改善箇所説明図

不具合発生箇所

改善の内容

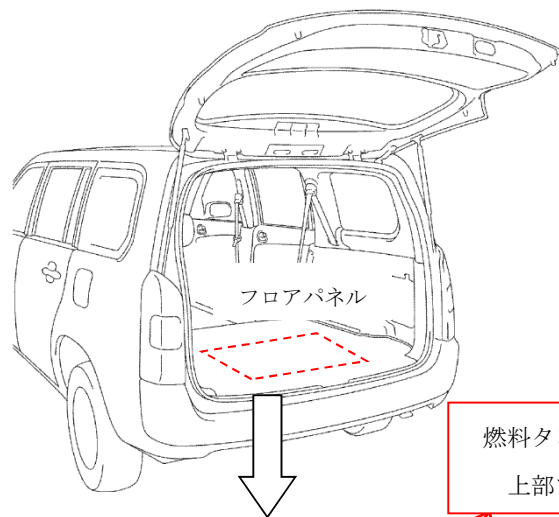
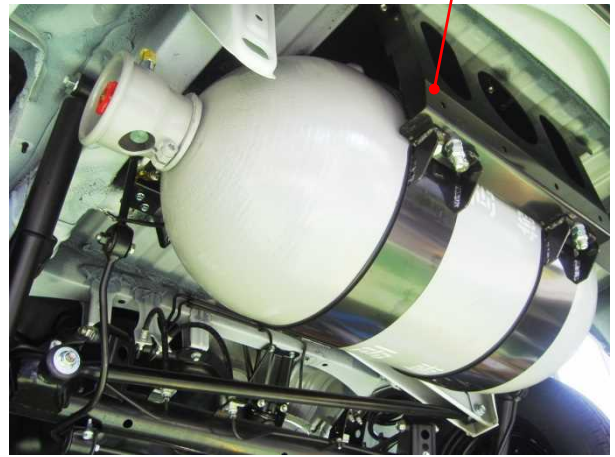
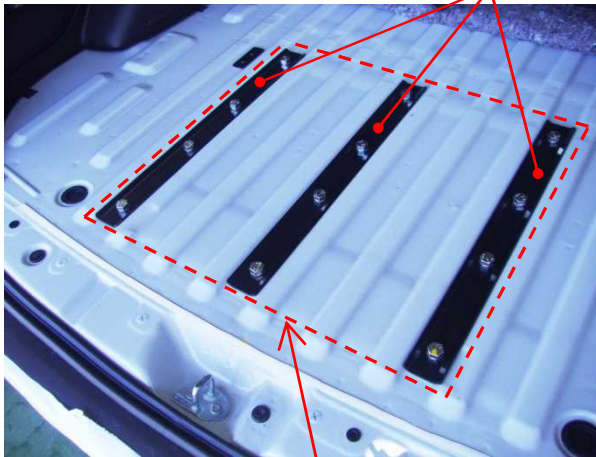
天然ガス/ガソリン併用仕様に改造した車両のフロアパネルにおいて、燃料タンク（ガス容器）取付部の強度検討が不足していたため、当該フロアパネルに亀裂が発生するものがある。そのため、そのままの状態を使用を続けると、亀裂が進展し、最悪の場合、フロアパネルが割れて燃料タンクが脱落するおそれがある。

全車両、フロアパネルの亀裂の有無を確認し補修の上、タンクブラケット等を対策品に交換する。なお、対策品の準備に時間を要することから、暫定対策を実施した後、準備ができ次第、恒久対策を実施する。

- ・フロアパネルに割れが発生しているものについてはフロアパネルを補修し、亀裂が発生しているものについてはシーラ剤、又はシーラテープにより防水対策を施す。
- ・燃料タンク取付用上部プレートを対策品に交換する。

- ・フロアパネルに亀裂が発生しているものについてはフロアパネルを補修する。
- ・燃料タンク取付用上部プレートを追加し、タンクブラケットを対策品に交換する。
